Second opinion monitoring 5 Rijkswaterstaatswerken waarin TGG is toegepast

16 mei 2023

De monitoring van 5 RWS-werken waarin TGG is toegepast is uitgevoerd door Witteveen+Bos. In opdracht van Rijkswaterstaat is deze review opgesteld. Deze review richt zich op de rapportage 'Monitoring van 5 Rijkswaterstaatswerken waarin TGG is toegepast' van Witteveen + Bos met referentie 123017-018.736 d.d. 22 december 2022. De review is gezamenlijk uitgevoerd door TAUW, Deltares en B-WARE.

Figuur 3.1 Gemeten concentraties bromide in grond- en oppervlaktewater voor locatie A4 Steenberg Triangle¹⁰

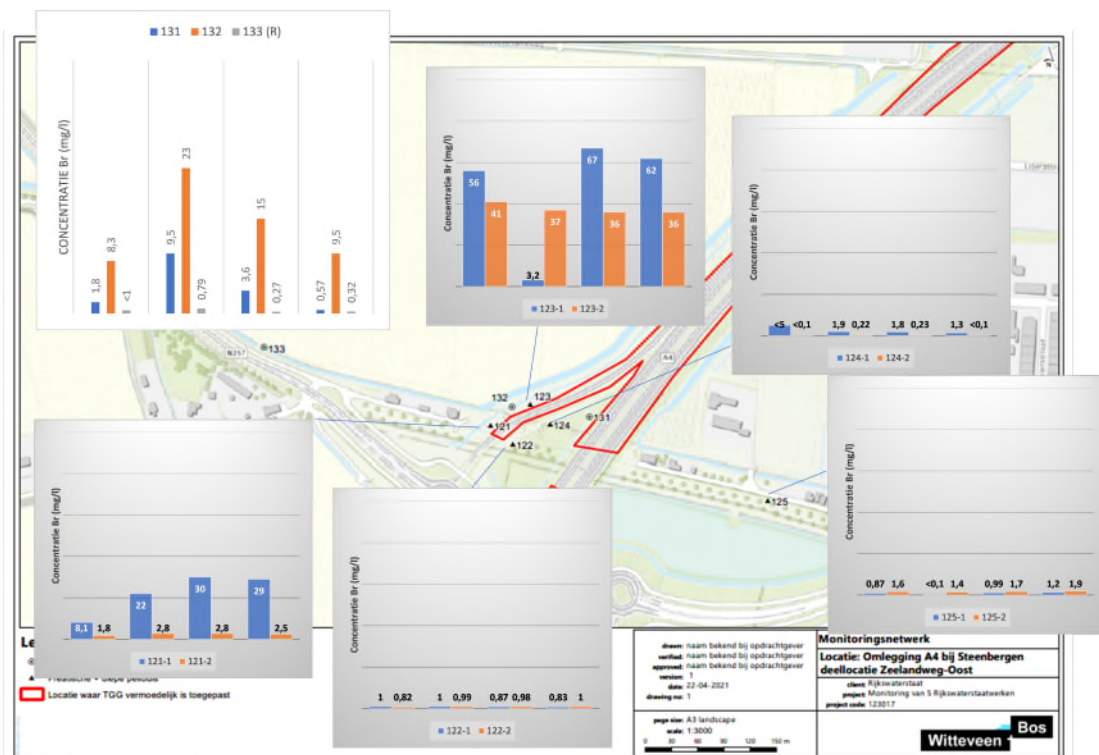
In figuur 3.1 is de gemeten concentraties bromide in grond- en oppervlaktewater weergegeven. In de referentiepeilbuis is zichtbaar dat het diepere grondwater ook bromide bevat en in hogere concentraties dan gemeten in het freatische grondwater. Van enige beïnvloeding van het diepere grondwater nabij de toepassing met TGG is geen sprake op basis van het vergelijk met de referentiepeilbuis. Er is wel beïnvloeding zichtbaar in het freatische grond- en oppervlaktewater bij de TGG-toepassing. De beïnvloeding van de freatische grond- en oppervlaktewaterkwaliteit als gevolg van de TGG is groter zichtbaar aan de zuidzijde van de A4 dan aan de noordzijde. Het verschil in afstand van de meetpunten ten opzichte van de toepassing aan noord- en zuidzijde is gering, waardoor het verschil vermoedelijk wordt veroorzaakt door de lokale geohydrologie. De hoogste gemeten concentraties bromide (circa 20 mg/l) worden gemeten in het grondwater van peilbuis 102.

Vanadium is in het diepere grondwater in hogere concentraties aanwezig dan in het ondiepe grondwater. Dit is ook zo bij de referentiemeting. De overige metalen arseen, seleen, molybdeen, antimoon en kwik worden veelal gemeten in concentraties onder de rapportagegrens en een aantal malen in concentraties net boven de rapportagegrens. Enige uitzondering hierop is molybdeen in het ondiepe grondwater van peilbuis 103 dat viermaal een concentratie heeft, die hoger is dan de streefwaarde uit bijlage 1 van de Circulaire bodemsanering per 1 juli 2013. Dit is ook tweemaal zo in het ondiepe grondwater van de referentie, peilbuis 105. De toepassing met TGG heeft de concentraties metalen in het grond- en oppervlaktewater niet aanwijsbaar beïnvloed.

Figuur 3.4 Gemeten concentraties bromide in grond- en oppervlaktewater voor locatie A5 Amsterdam Vak E

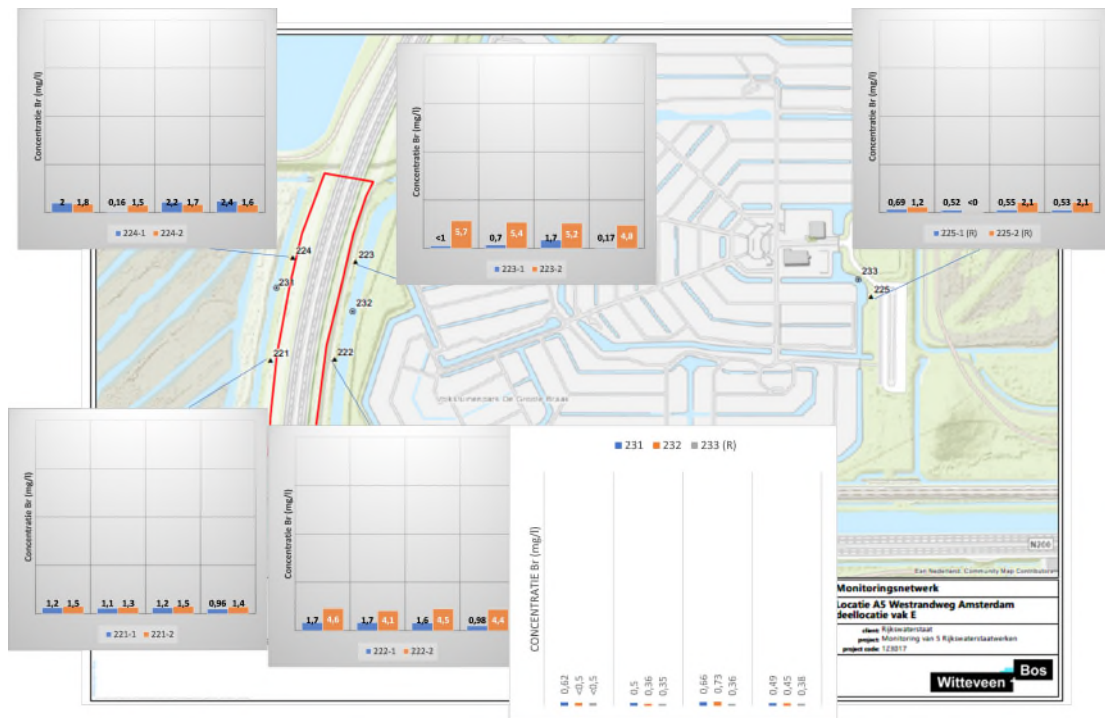
In figuur 3.4 is de gemeten concentraties bromide in grond- en oppervlaktewater van het monitoringsnetwerk bij vak E weergegeven. Op basis van deze gemeten concentraties bromide is geen invloed van de TGG zichtbaar. In het diepere grondwater van peilbuis 222 en 223 is de concentratie bromide hoger dan in het freatische grondwater. Als de bromide afkomstig zou zijn van de TGG-toepassing, zou ook het freatische grondwater verhoogde concentraties bromide moeten bevatten.

Figuur 3.6 Gemeten concentraties bromide in grond- en oppervlaktewater voor locatie A2 Den Bosch

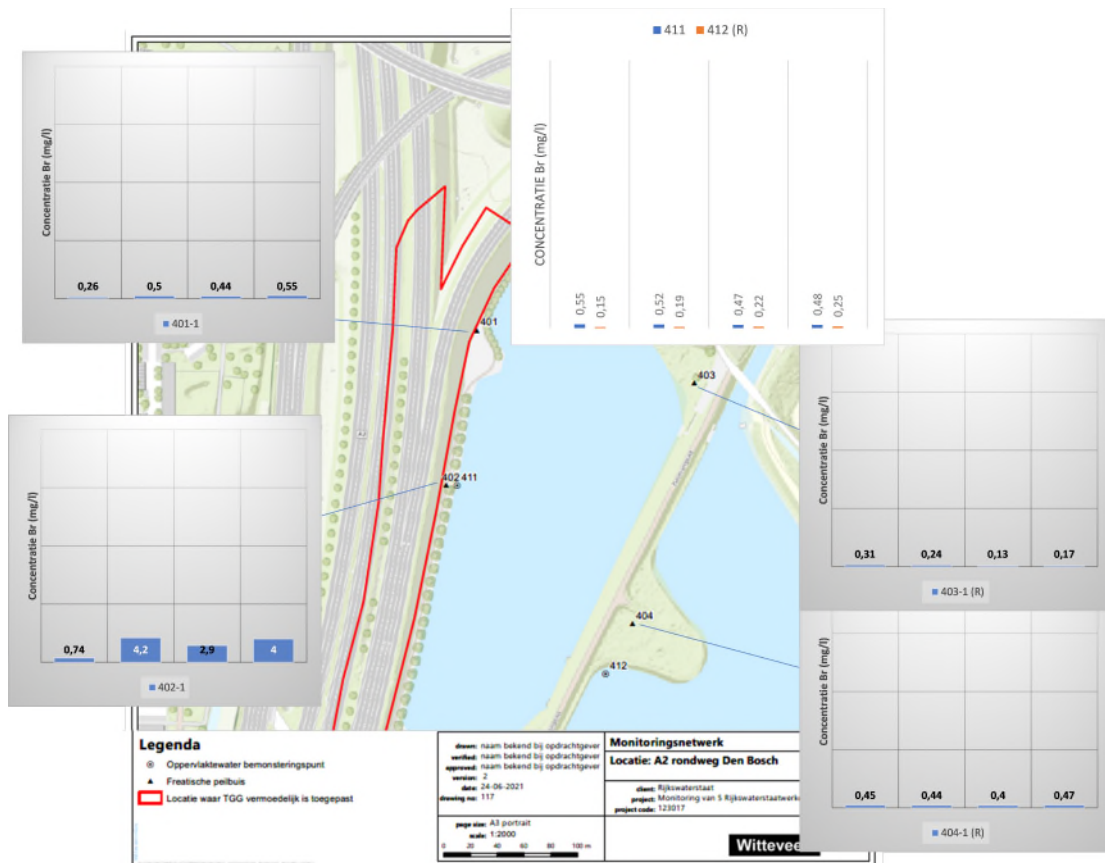
In figuur 3.6 is de gemeten concentraties bromide in grond- en oppervlaktewater weergegeven. Ter plaatse van peilbuizen 401, 403 en 404 worden lage concentraties bromide gemeten (< 1 mg/l). Omdat de leverancier van de TGG niet bekend is, kan dat overigens ook betekenen dat de TGG zelf geen of weinig bromide bevatte. Alleen in het grondwater van peilbuis 402 wordt circa 4 mg/l bromide gemeten.

Er is naast bromide ook gekeken naar overige parameters (die verhoogd worden gemeten) en de verhoging in de concentratie bromide in het grondwater ter plaatse van peilbuis 402 wordt niet toegekend aan de toepassing met TGG. Ter plaatse heeft een gedeeltelijke demping van de Steenenkamerplas plaatsgevonden en mogelijk hebben deze werkzaamheden de kwaliteit van de omliggende bodem beïnvloed.

Figuur 3.7 Gemeten concentraties bromide in grond- en oppervlaktewater voor locatie A7 Hoorn afrit 9 (let op deze staafdiagrammen hebben een andere schaal dan de staafdiagrammen van de andere locaties)

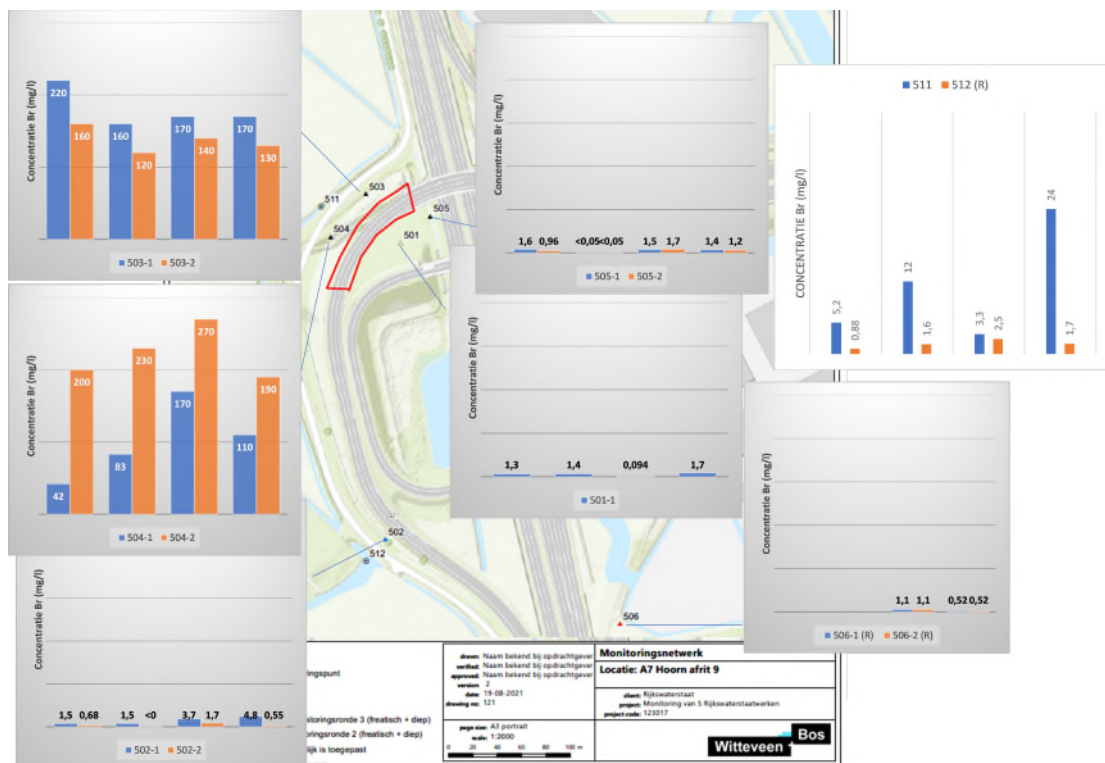
In figuur 3.7 zijn de gemeten concentraties bromide in grond- en oppervlaktewater weergegeven. Witteveen + Bos geeft aan dat na 2 meetronden is besloten dat op basis van afwijkende concentraties in het grondwater, de peilbuizen 502-1¹⁷ en 502-2 niet langer als referenties worden gebruikt en zijn vervangen door 506-1 en 506-2. Meer detail over de afwijkende concentraties wordt in de rapportage van Witteveen + Bos niet gegeven. Ons inziens staat peilbuis 502 buiten de invloedssfeer van de toepassing met TGG en nabij de weg. Hierdoor wordt eventuele invloed van de weg op de omliggende waterkwaliteit ter plaatse van peilbuis 502 wel meegenomen ter plaatse. Daar waar de referentiepeilbuizen ter plaatse van de overige locaties met een weg op enige afstand van de weg gesitueerd zijn, is peilbuis 502 in staat om ook de invloed van de weg (zonder toepassing van TGG) op de grondwaterkwaliteit mee te nemen. Peilbuis 502 zou daardoor juist een goed referentiemeetpunt zijn.

Ter plaatse van peilbuis 501 is alleen het bovenste filter geplaatst omdat het niet mogelijk is het diepere filter ter plaatse handmatig te plaatsen (er is in deze oksel sprake van een talud en hoger maaiveldniveau ten opzichte van de omgeving). Het filter van peilbuis 501 diende in het freatische grondwater te worden geplaatst en de filterstelling diende te worden afgestemd op de maaiveldhoogte ter plaatse. Wij concluderen dat het filter dieper in het grondwater staat dan de andere ondiepe filters die wel in het freatische grondwater staan. Het filter van 501-1 staat dus dieper dan de andere filters -1 in het monitoringsnetwerk en ondieper dan de andere filters -2.

Peilbuis 505 staat niet naast de toepassing met TGG. In zowel de beide filters van 505 als het filter van peilbuis 501 worden lage concentraties bromide gemeten. Eveneens worden lage concentraties bromide gemeten in het grondwater van de referentiepeilbuizen 502 en 506. In de peilbuizen 503 en 504 worden echter hoge concentraties bromide (100 tot 200 mg/l) gemeten. Zowel in het ondiepe grondwater, als in het diepere grondwater, waarbij wordt opgemerkt dat de concentratie bromide in het ondiepe grondwater hoger is dan in het diepere grondwater.

Dit bevestigt dat de bron van de bromide van boven komt. Ook in het oppervlaktewatermonster 511 is de concentratie bromide verhoogd gemeten met orde grootte van 10 mg/l bromide.

In het oppervlaktewatermonster 511 worden incidenteel verhoogde concentraties bromide gemeten, welke mogelijk zijn toe te wijzen aan de toepassing met TGG. Hierbij moet worden opgemerkt dat de lokale geohydrologie niet helder is.
